営業担当	入力者	承認者	スケール	図面番号	現場名	P11010147/クラフトホーム/長野リスニングルーム
	志田	板澤		1/60	01-00147	図面名	構造伏図:土台

営業担当	入力者	承認者	スケール	図面番号	現場名	P11010147/クラフトホーム/長野リスニングルーム
	志田	板澤		1/60	01-00147	図面名	構造伏図:1階小屋

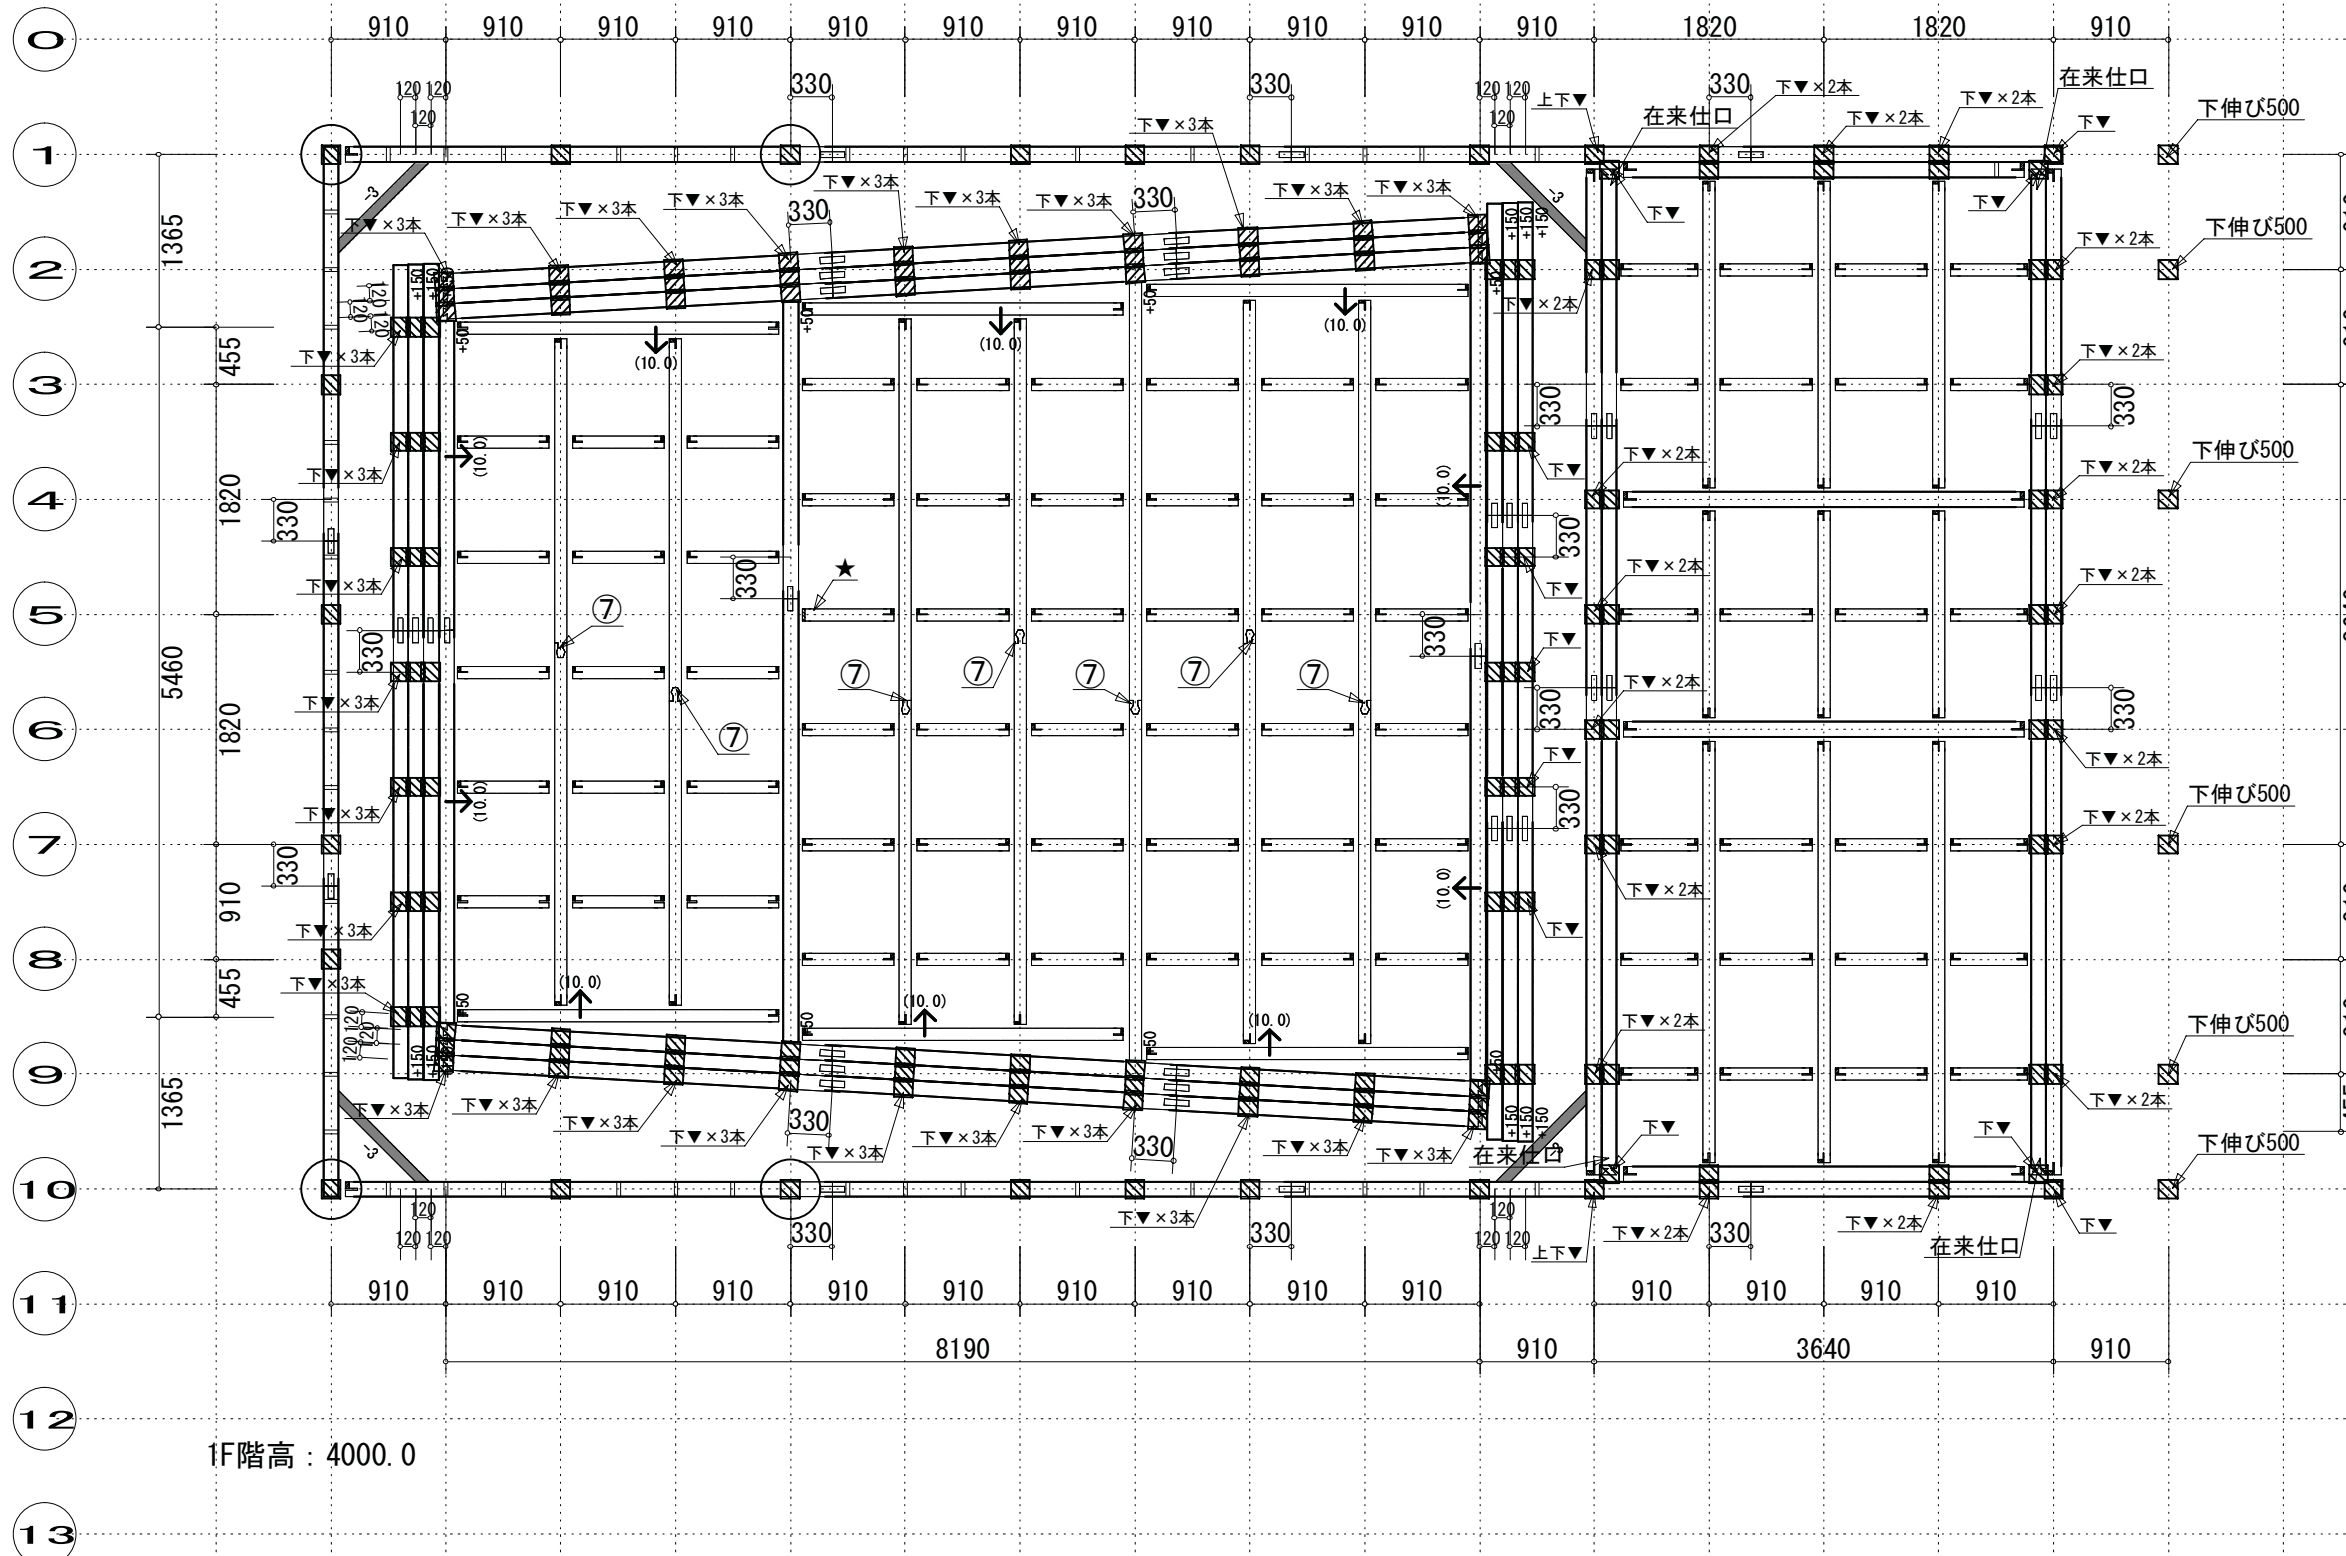
- ①全ての柱位置ご確認下さい。
(OK・要訂正→ご指示願います)
- ②土台の配置は宜しいですか？
(はい・いいえ→ご指示ねがいます)
- ③土台継ぎ手位置は宜しいですか？
(はい・いいえ→ご指示ねがいます)
- ④ポーチ柱は土台上端から500mm伸びと
しましたが宜しいですか？
(はい・いいえ→ご指示ねがいます)
- ⑤1階矩計寸法は4000で宜しいですか？
(横架材上端～横架材上端距離)
(はい・いいえ→ご指示ねがいます)
- ⑦大引が5Mを超える為、鎌継手を取りましたが
宜しいですか？
(はい・いいえ→ご指示ねがいます)
- ⑧土台火打ちは米松GRN 90角としましたが
宜しいですか？
(はい・いいえ→ご指示ねがいます)

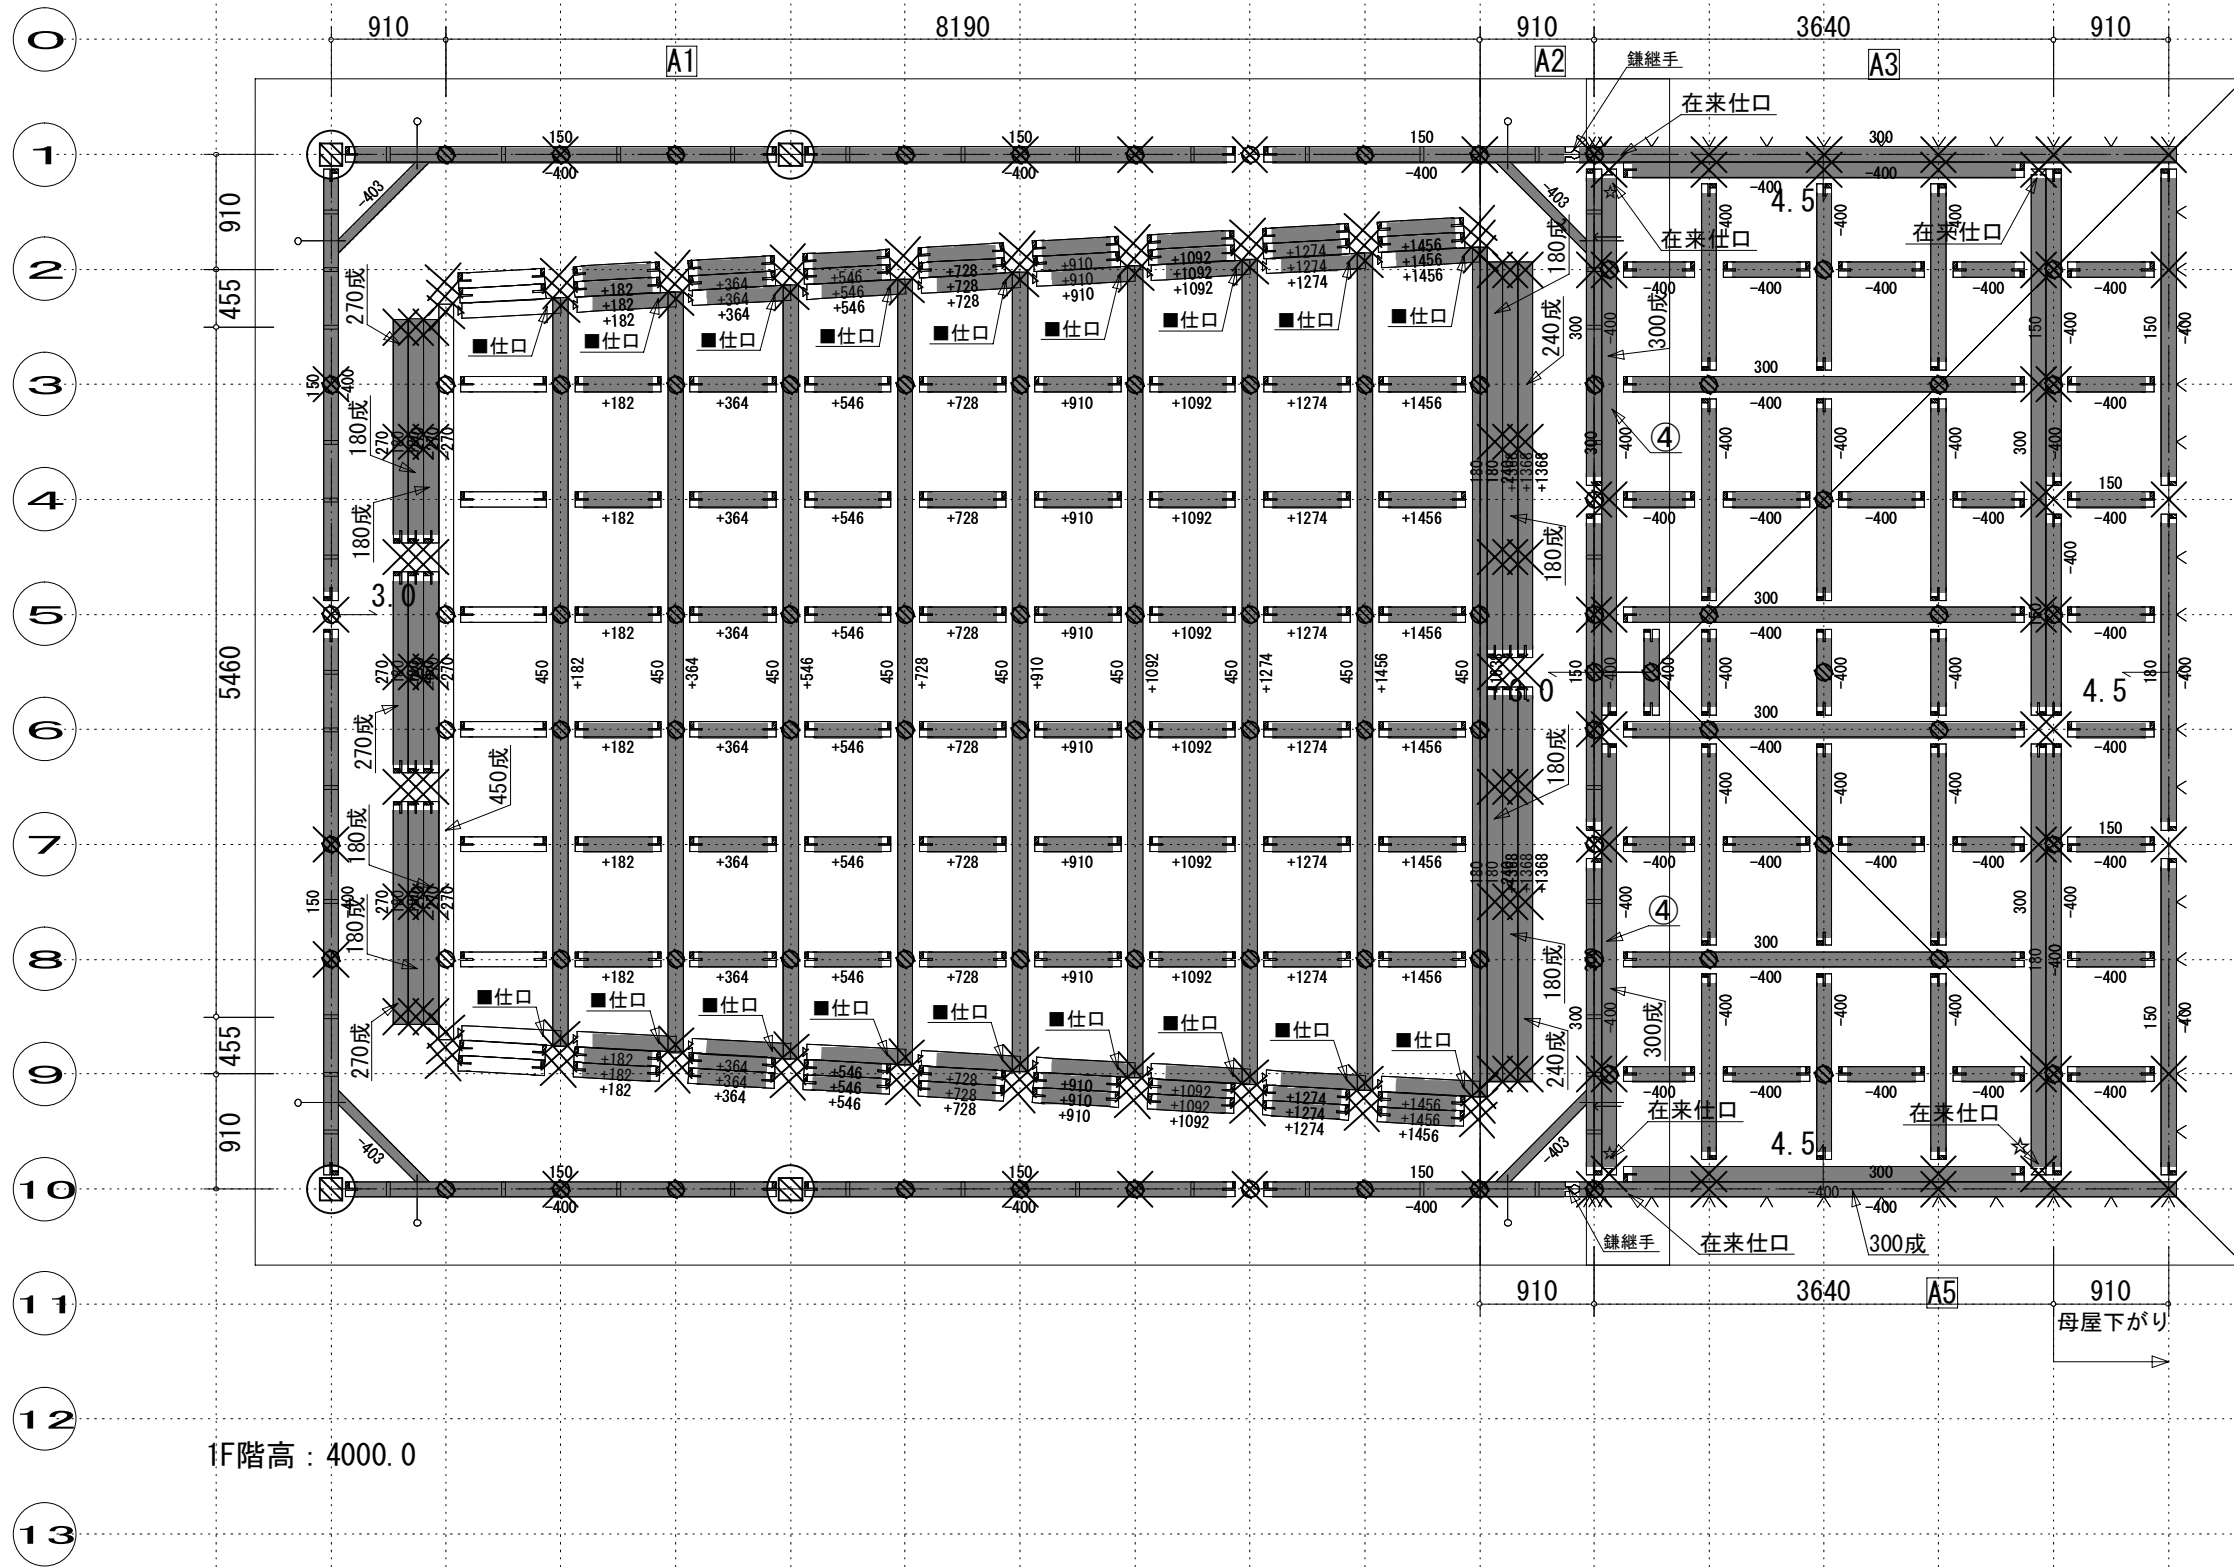
- ① 梁の納まり・梁成ご確認願います。
(OK・要訂正 → ご指示願います)
- ② 火打ちは米松KD 90角としましたが
宜しいですか?
(はい・いいえ → ご指示ねがいます)
- ③ 4.5寸勾配側の屋根は 全て400下げで
組みましたが宜しいですか?
(はい・いいえ → ご指示ねがいます)
- ④ 梁成を300にしましたが宜しいですか?
(はい・いいえ → ご指示ねがいます)

営業担当	入力者	承認者	スケール	図面番号	現場名	P11010147/クラフトホーム/長野リスニングルーム
	志田	板澤		1/60	01-00147	図面名	構造伏図: 1階母屋

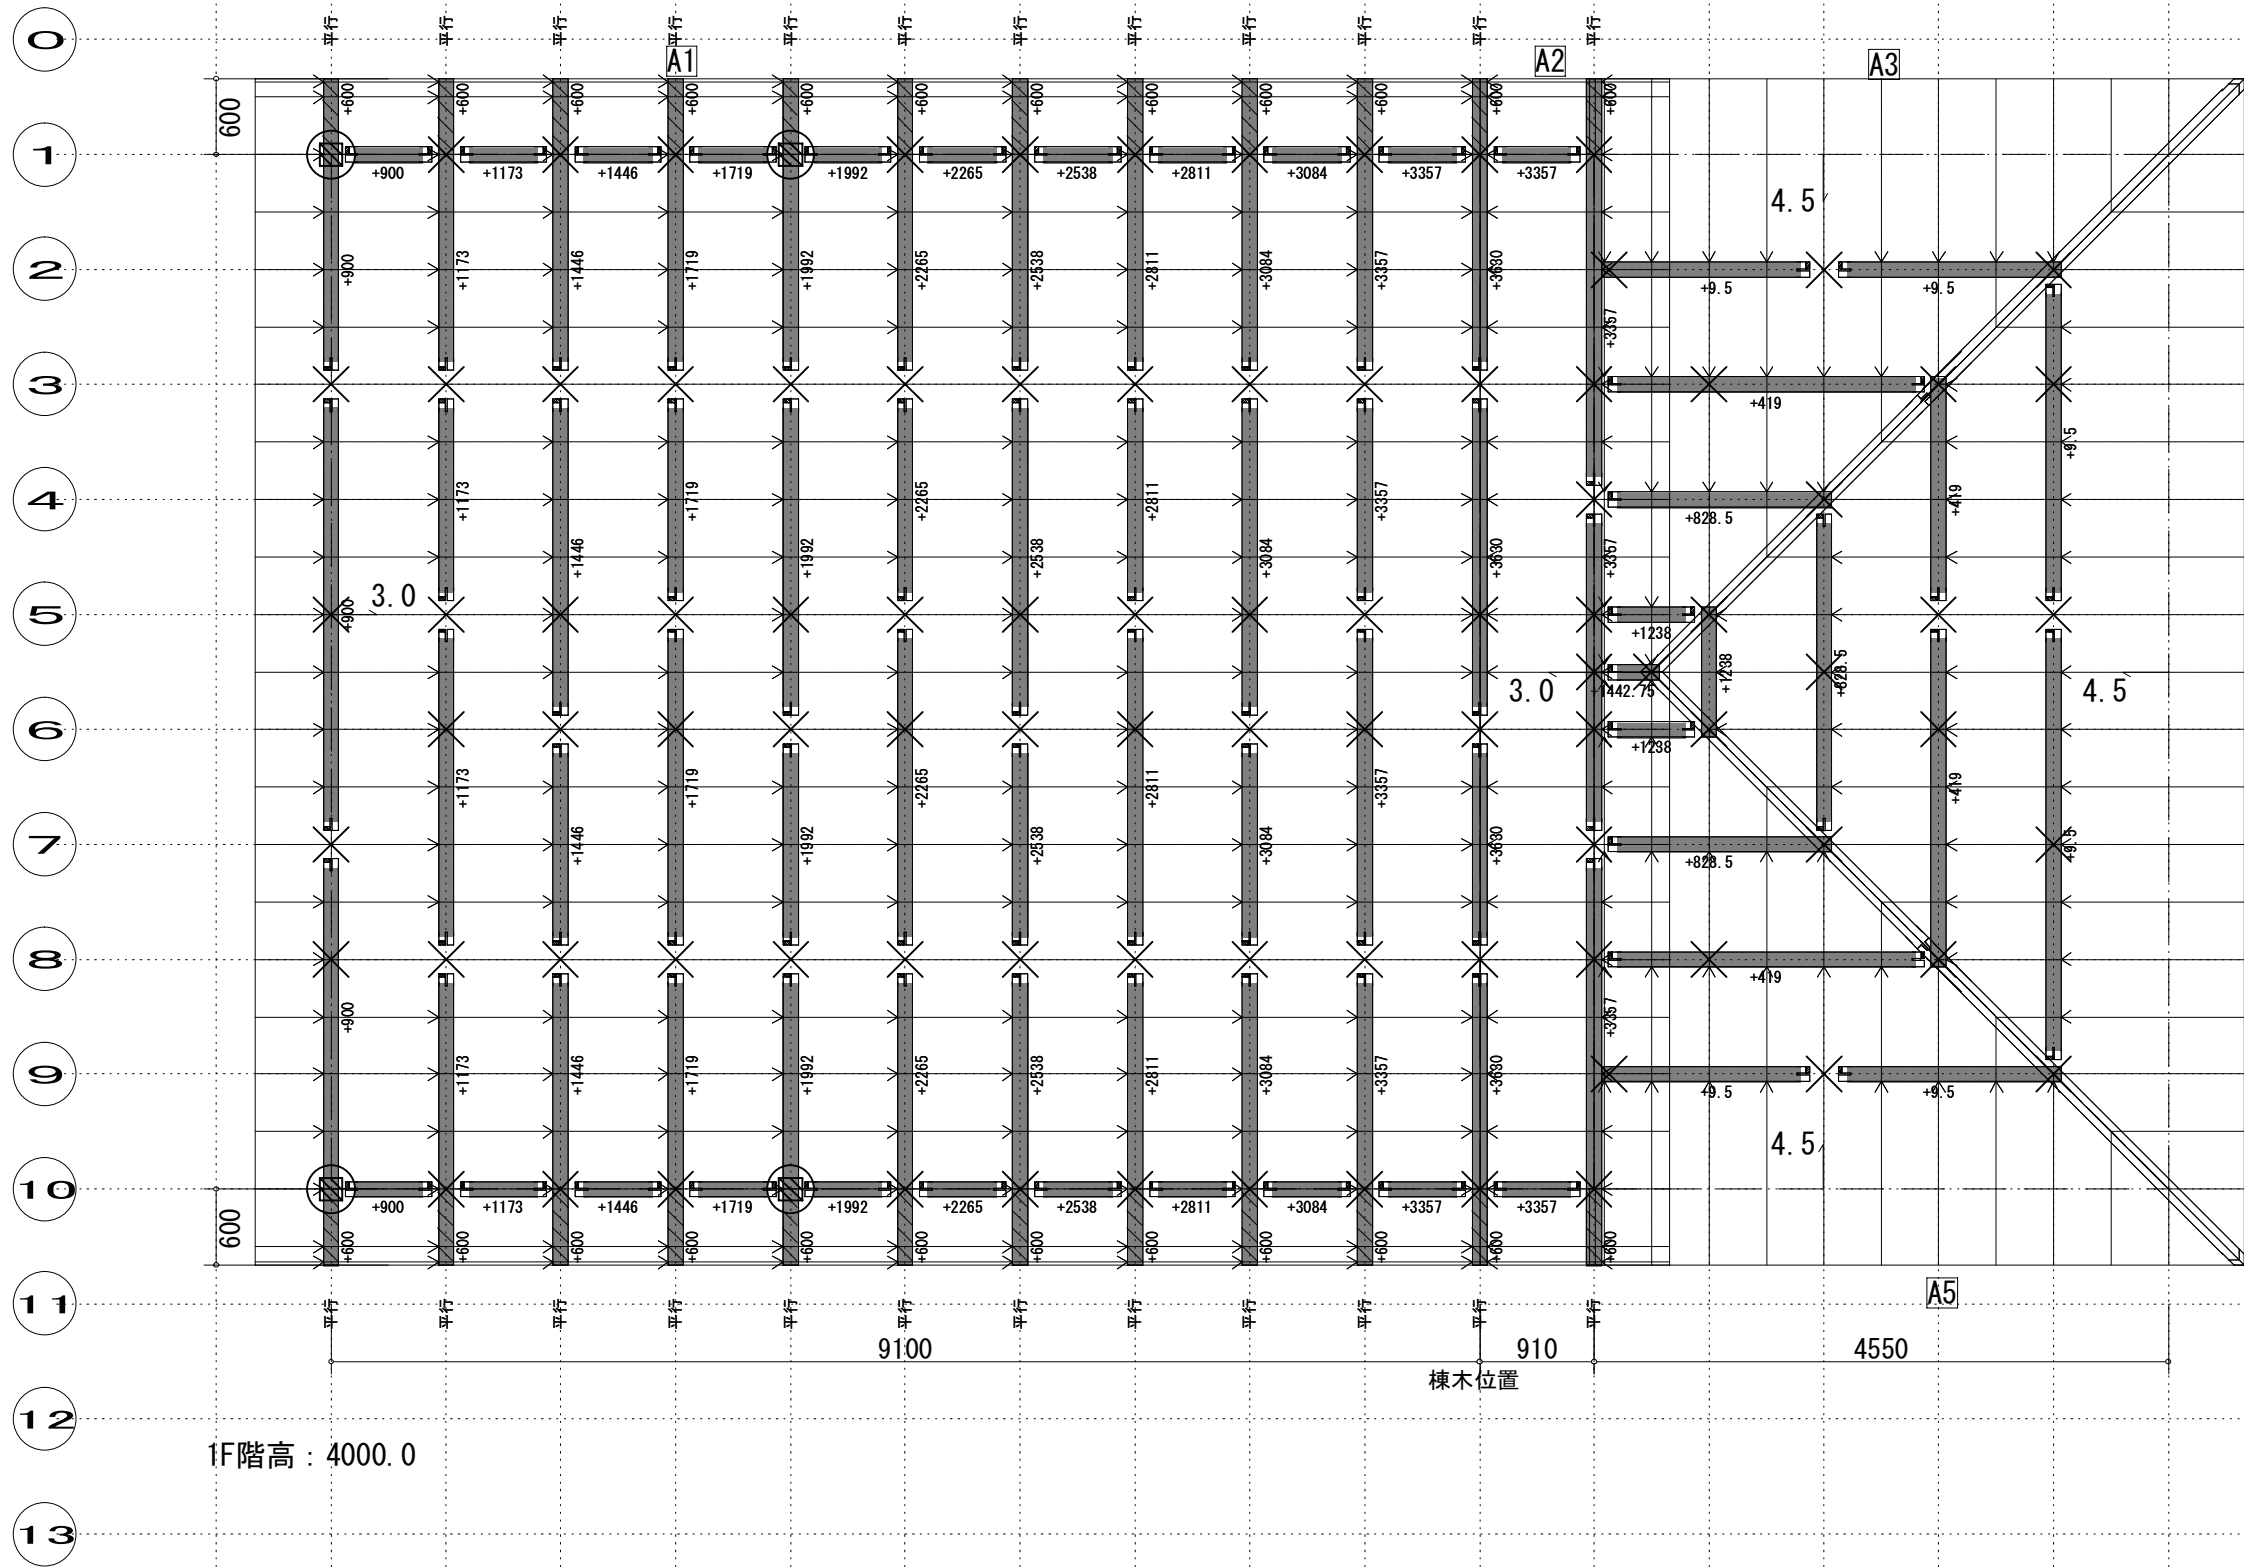
- ①ケラバの出寸法は宜しいですか?
(はい・いいえ→ご指示ねがいます)
- ②垂木材寸ご指示願います
- ③棟木位置は宜しいですか?
(はい・いいえ→ご指示ねがいます)
